**敦賀発電所 2 号炉
ボーリング柱状図の記事欄に係る不適合に対する
原因分析・是正処置等について**

令和2年11月30日
日本原子力発電株式会社

1. 事象の概要について（はじめに）

ボーリング柱状図（142頁抜粋）

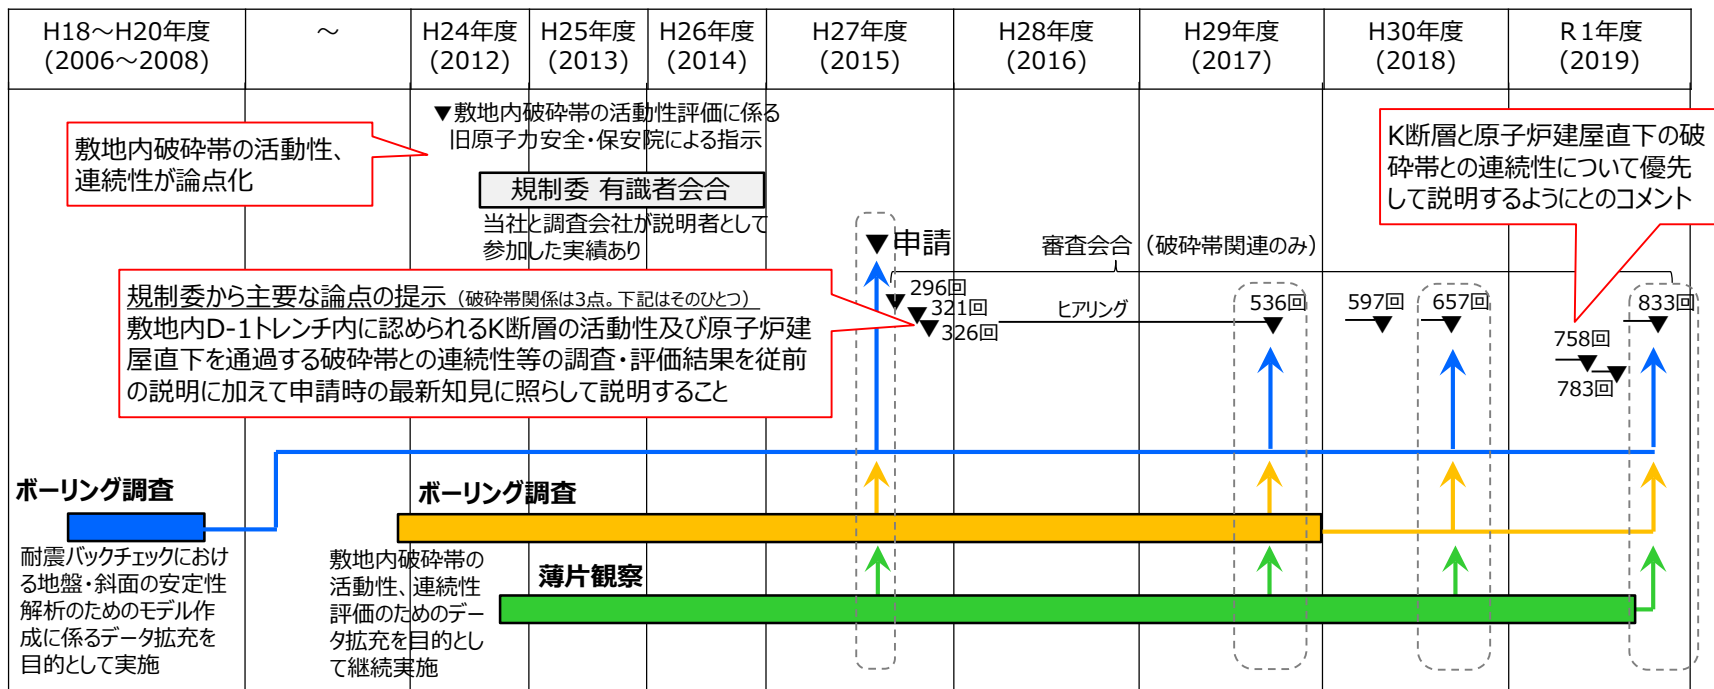
- 令和2年2月7日の第833回審査会合において、当社が提示した審査資料「ボーリング柱状図・コア写真」の柱状図記事欄に関して、ボーリングコアの肉眼による観察結果に基づく記載を削除して、コアの薄片試料の顕微鏡による観察結果に基づく記載へ変更している箇所があることは不適切である旨のご指摘をいただいた。
- 本件に関するご指示については、令和2年2月14日の第835回審査会合、令和2年6月4日の第865回審査会合及び令和2年10月30日の第916回審査会合でご説明した。
- 今回、**ボーリング柱状図の作成に関わる業務の流れ**、本件不適合における**総点検の内容**、**原因分析結果**及びこの結果に基づく**是正処置の実施状況**について示す。

平成30年11月30日第657回審査会合で提示した審査資料では、コアの肉眼観察の結果に基づく断層岩区分の記載※1としていた。

第833回審査資料では、上記の肉眼観察の結果に基づく記載を削除し、コアの薄片試料の顕微鏡による観察結果に基づく断層岩区分の記載※2へ変更（上書き）していた。

- 主に明褐灰色の固結礫状部からなる。
- 明赤灰色の未固結粘土状部：累計幅1.5cm

- 明褐灰色の固結礫状部及び明赤灰色の固結粘土状部からなる。

第833回 ボーリング柱状図・コア写真 H27-B-2 柱状図 (70.00m~105.00m) 参考3-172頁 (抜粋) (赤枠を加筆)

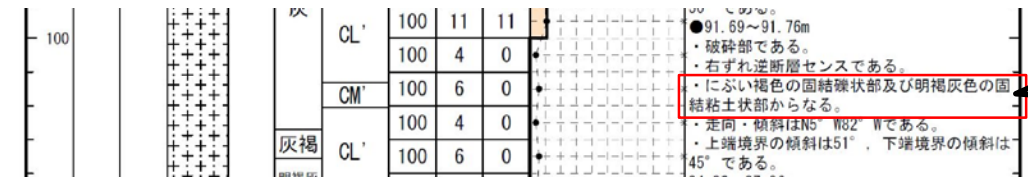
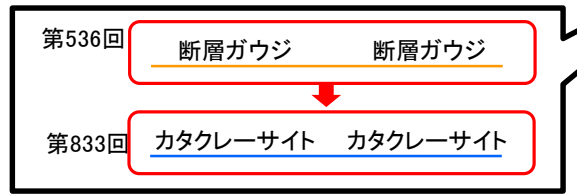
- 第657回
 - ・主ににぶい褐色の固結礫状部からなる。
 - ・明褐灰色の未固結粘土状部: 累計幅0.8cm
- 第833回
 - ・にぶい褐色の固結礫状部及び明褐灰色の固結粘土状部からなる。

- 第657回
 - 断層ガウジ・断層角礫の幅 (cm) 0.8
 - 明瞭なせん断構造・変形構造 無
- 第833回
 - 断層ガウジ・断層角礫の幅 (cm) —
 - 明瞭なせん断構造・変形構造 —

(補足) 「断層ガウジ・断層角礫の幅 (cm)」と「明瞭なせん断構造・変形構造」の有無は断層ガウジに対して記載することとしており、薄片観察の結果によりカタクレーサイトと判断されたため、記載を削除して、「—」との表記にしている。

第833回 薄片観察結果 参考1-211頁 (赤枠を加筆)

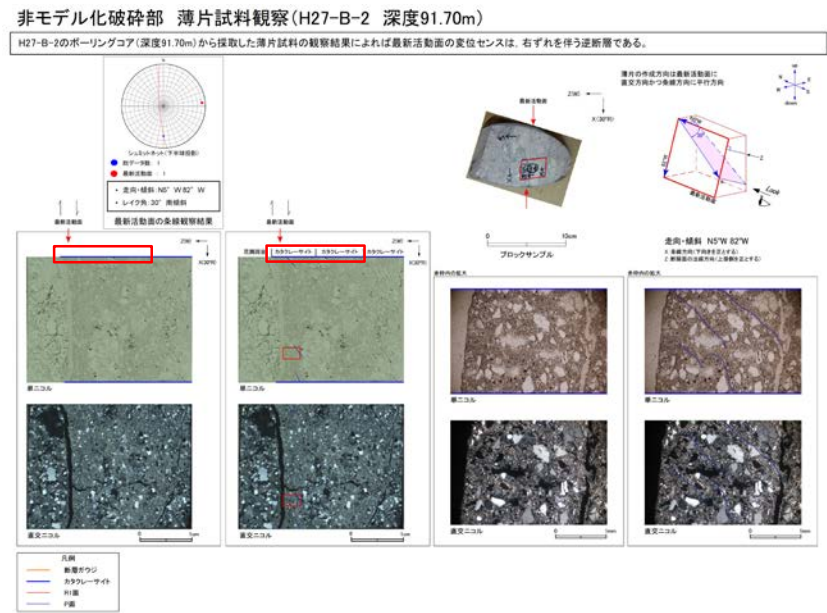
(補足) 薄片観察に基づく変位センス (ずれの向き) の結果を取りまとめている資料で、薄片試料を作成する際には肉眼観察により最新活動面を認定しているため、肉眼観察の結果に基づく「断層ガウジ」や「カタクレーサイト」の表記がある。断層岩区分を目的とした薄片観察を実施した場合は、その結果に基づく表記に置き換えている。
